Projet d'aménagement d'un parc éolien dans la MRC de L'Érable

Étude d'impact sur l'environnement déposée
à la ministre du Développement durable,
de l'Environnement et des Parcs

Rapport complémentaire

Projet 605576
Juin 2009
Rév. no. 00

Description du milieu biologique

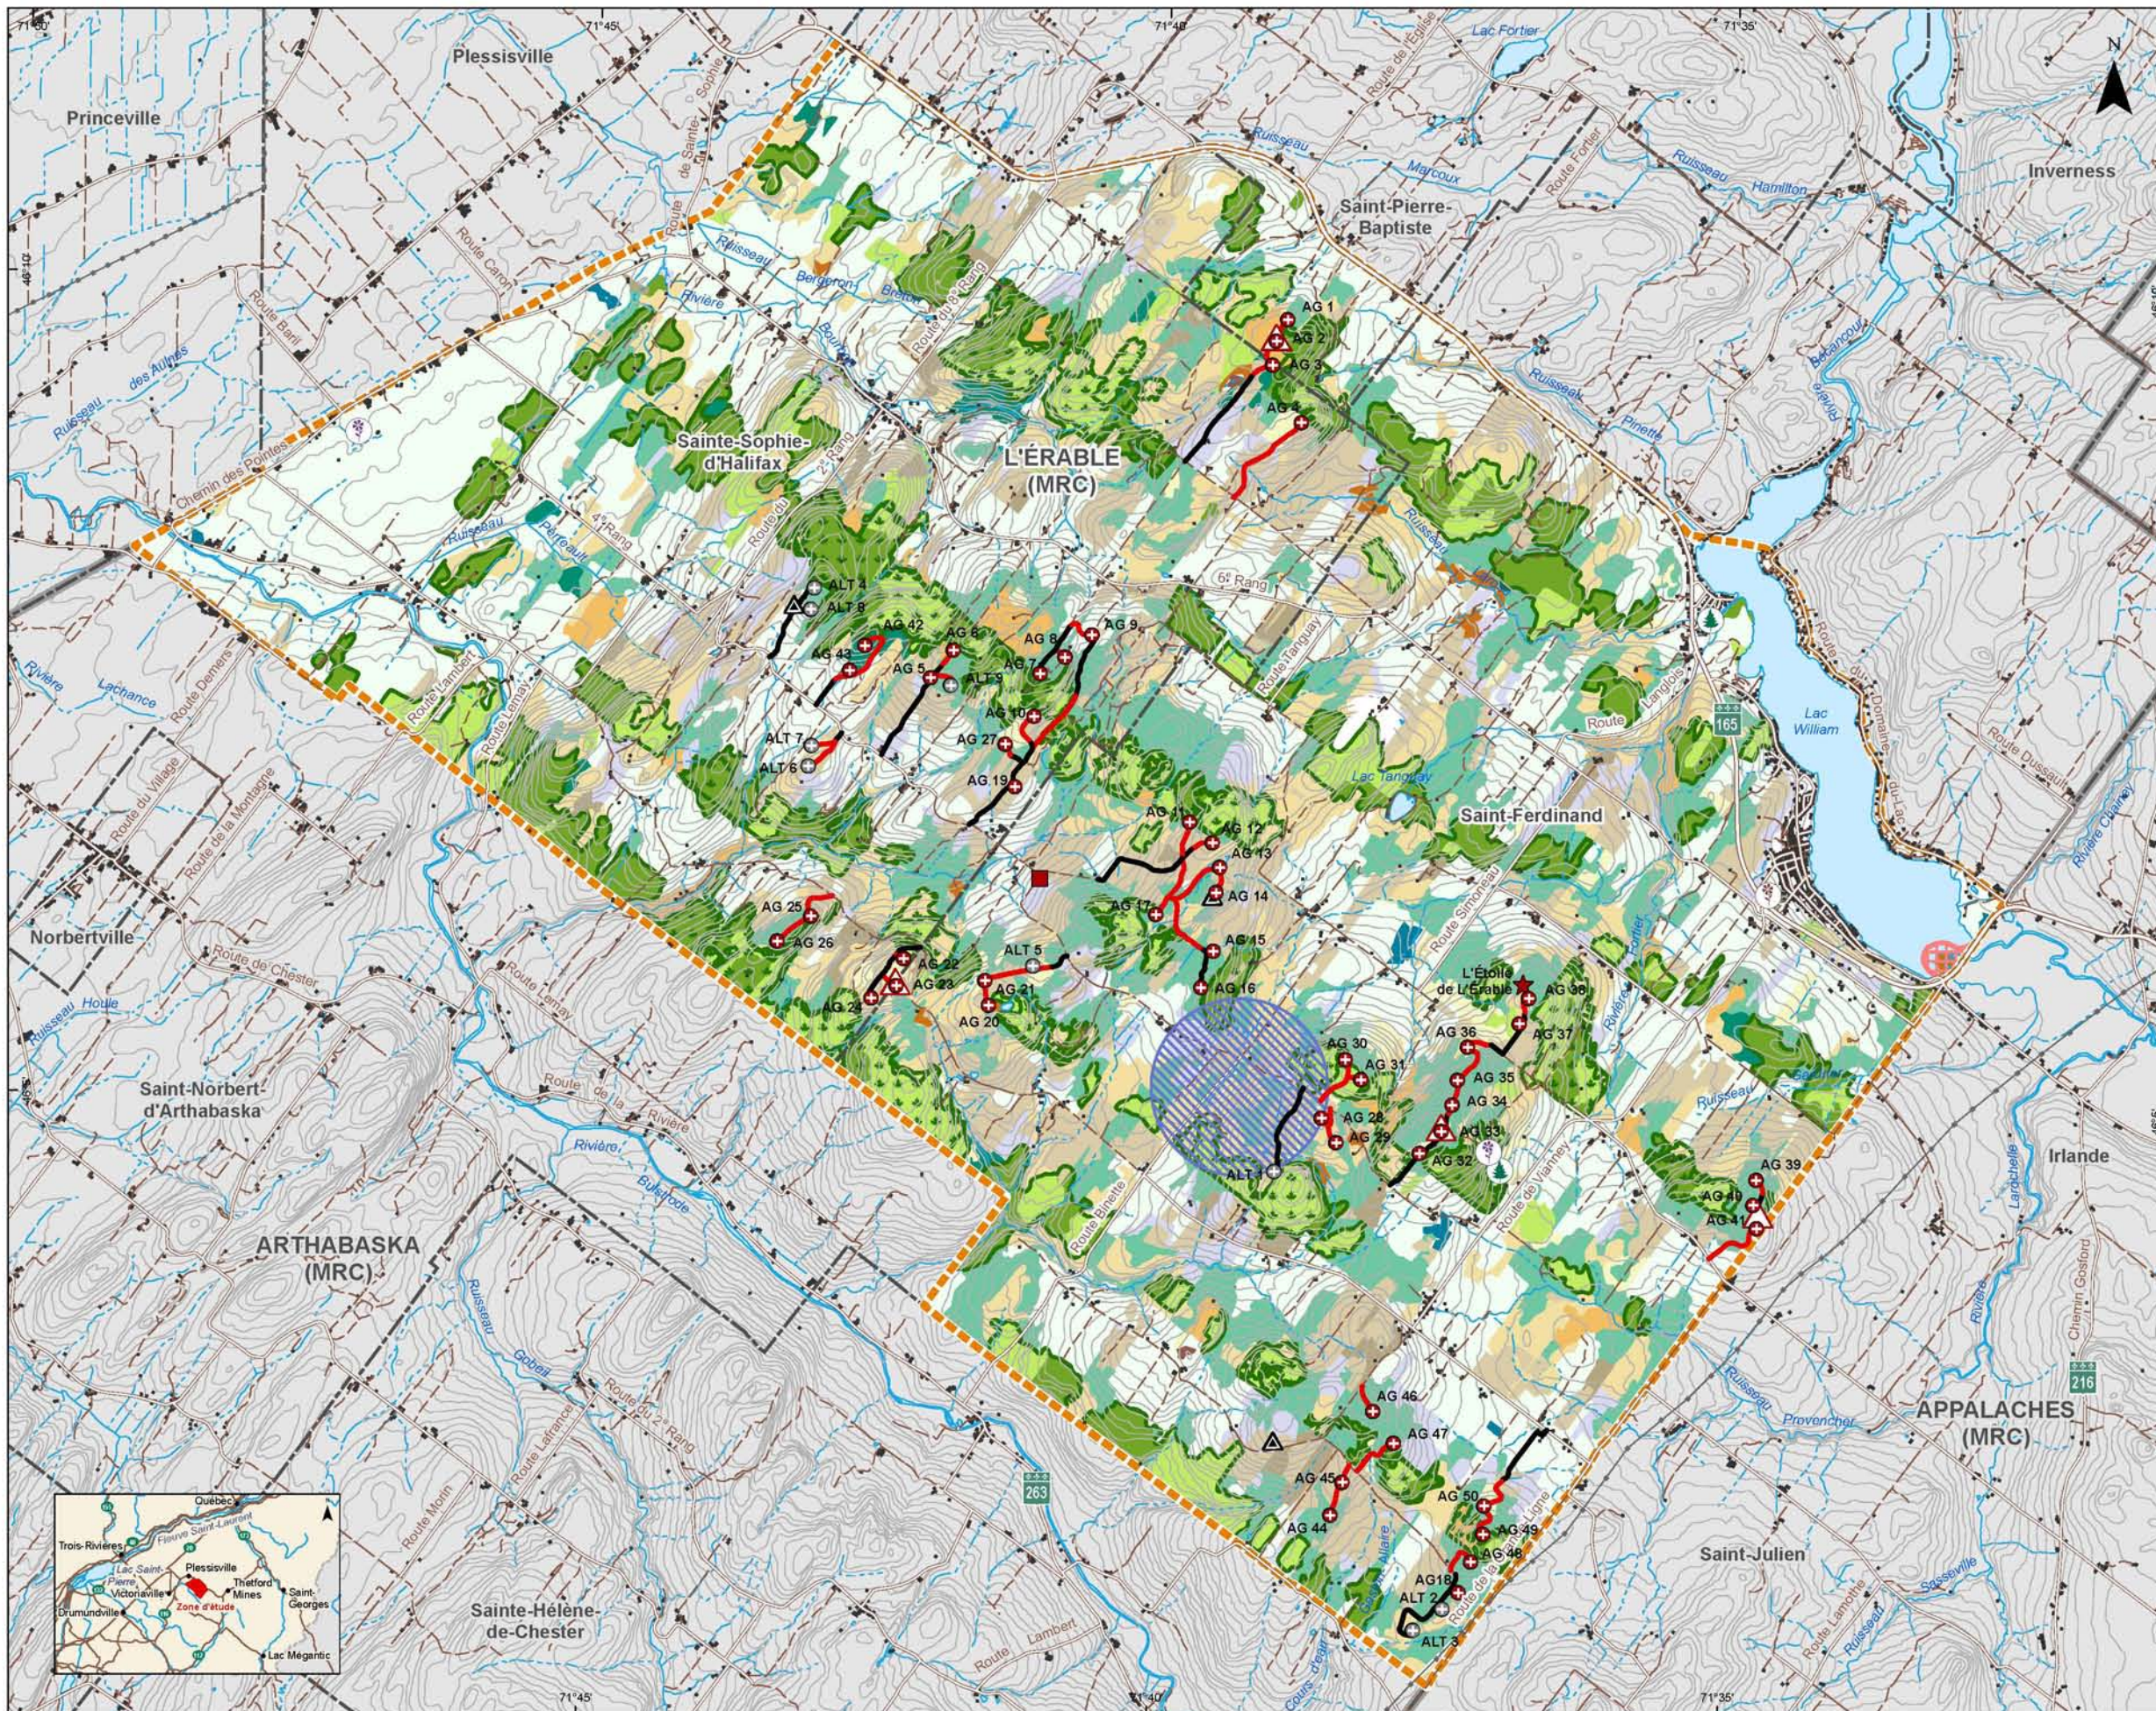
Suite aux discussions tenues auprès du promoteur, les éoliennes localisées dans les secteurs des stations SS2 et SS7 ont été repositionnées à plus de 1 km de distance de celles-ci. Cette distance représente la distance suggérée par le MRNF dans la version du 8 janvier 2008 du Protocole d'inventaires acoustiques de chiroptères dans le cadre de projets d'implantation d'éoliennes au Québec. Elle fait partie des mesures de mitigation proposées dans le rapport.

Voir la carte 8.2 modifiée à l'annexe B.
